お知らせ

シトロエン C3 において、仕様の変更などにより、取扱説明書の本文の記載と異なる部分がありますので、以下のように追記させていただきます。

○固定リングについて（第5章 5-15ページ「各部の名称」）

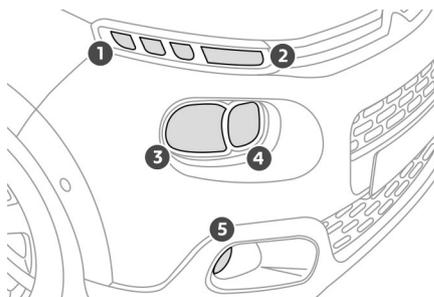
固定リングは、一部の車両には装備されていません。

○ヘッドランプについて（第6章 6-7ページ「ヘッドランプ」）

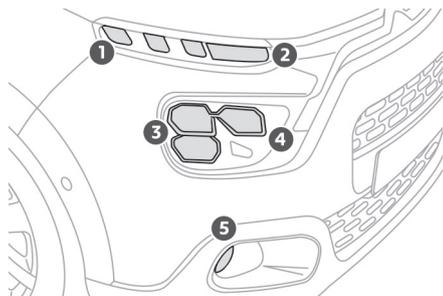
ヘッドランプの仕様変更されました。

変更前

- ①：デイトイムライト／ポジションランプ (LED)
- ②：方向指示器 (PY21 W)
- ③：ロービームヘッドランプ (H7)
- ④：ハイビームヘッドランプ (H7)
- ⑤：フロントフォグランプ (PSX24 W)

変更後

- ① : デイタイムライト／ポジションランプ (LED)
- ② : 方向指示器 (PY21 W)
- ③ : ロービームヘッドランプ (LED)
- ④ : ハイビームヘッドランプ (LED)
- ⑤ : フロントフォグラмп (PSX24 W)
